改善箇所説明図

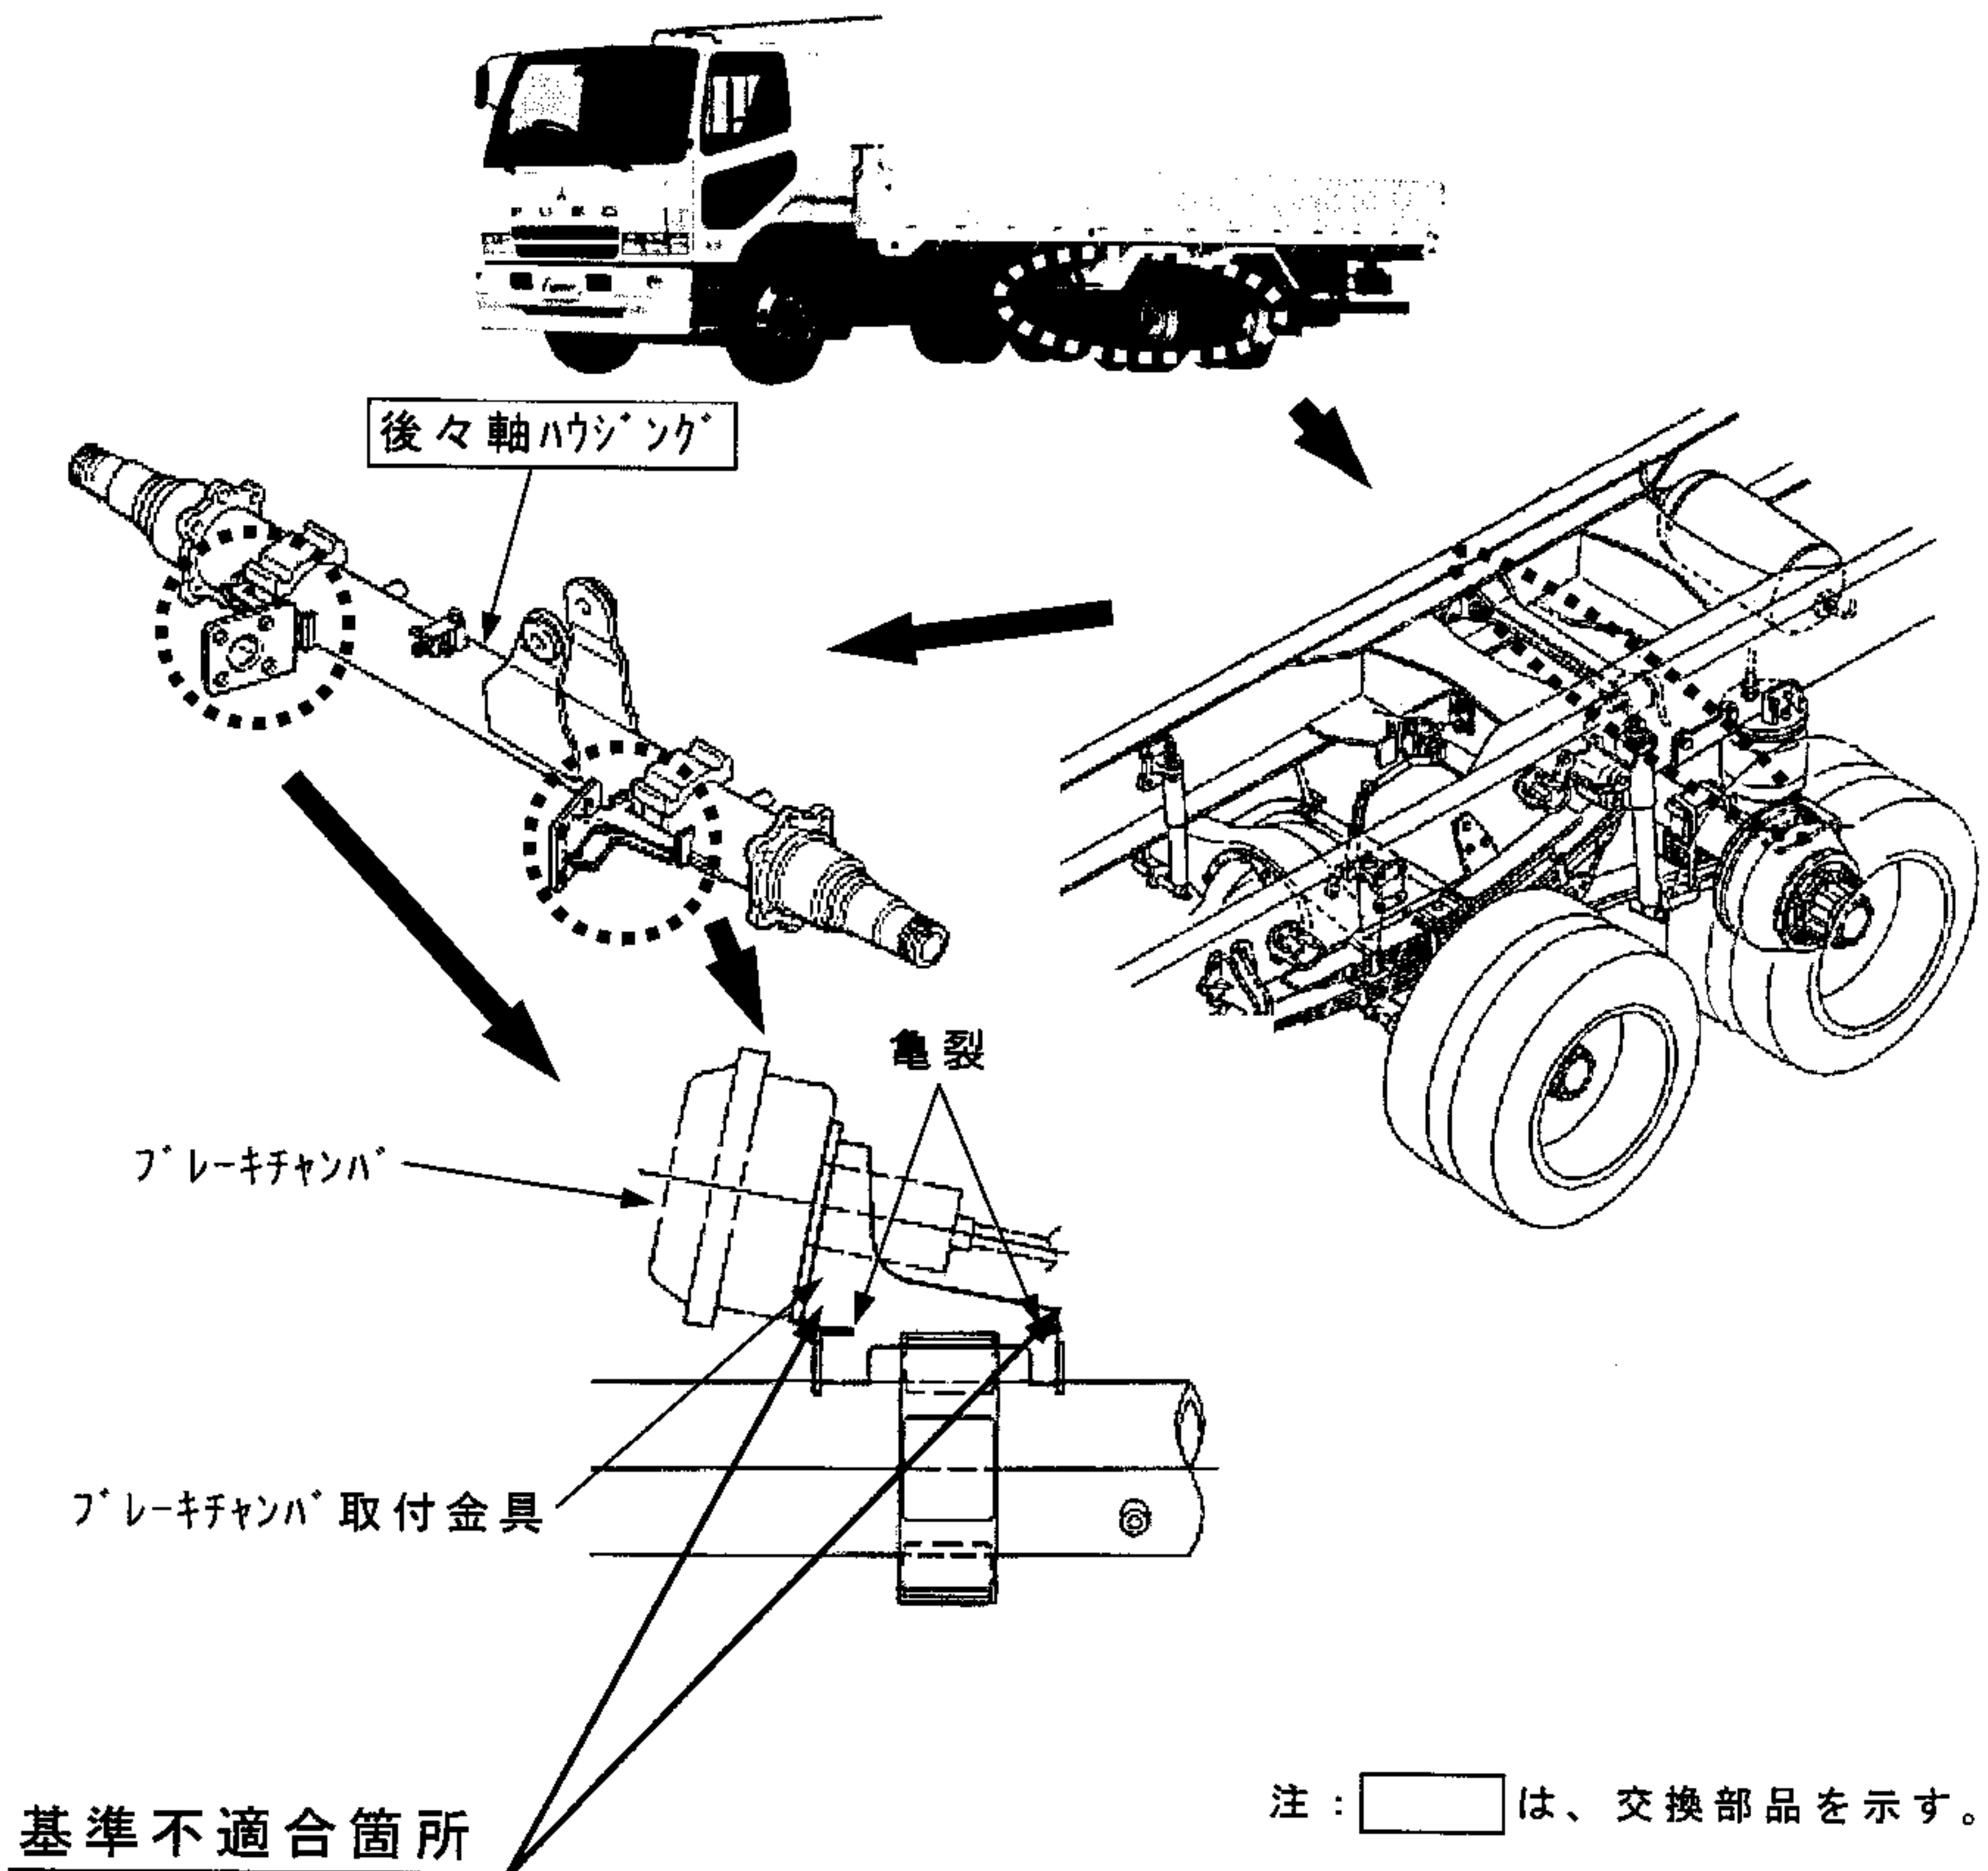
後2軸車において、後々軸のスプリング式駐車ブレーキチャンバ取付金具(ブラケット)の強度が不足しているため、走行中の振動等により当該ブラケットに亀裂が発生するものがある。そのため、そのままの状態で使用を続けると、当該ブラケットが破損し駐車ブレーキ能力が低下して、最悪の場合、チャンバが脱落し、当該後々輪の駐車ブレーキが作動不能になる、又は、エアホースが損傷してエア漏れを生じるおそれがある。

全車両、対策型のスプリング式駐車ブレーキチャンバ取付ブラケットを組込んだ後々軸ハウジングと交換する。なお、対策品の供給に時間を要することから、当面の暫定措置として、当該部の亀裂の有無を点検し、亀裂があるものは溶接補修する。

識別：暫定対策の作業完了車には、ブラケット下面側へ白色ペンキを塗布する。

恒久対策については、チャンバブラケットに補強板が追加溶接されており、一見して識別可能な為、これを識別とする。
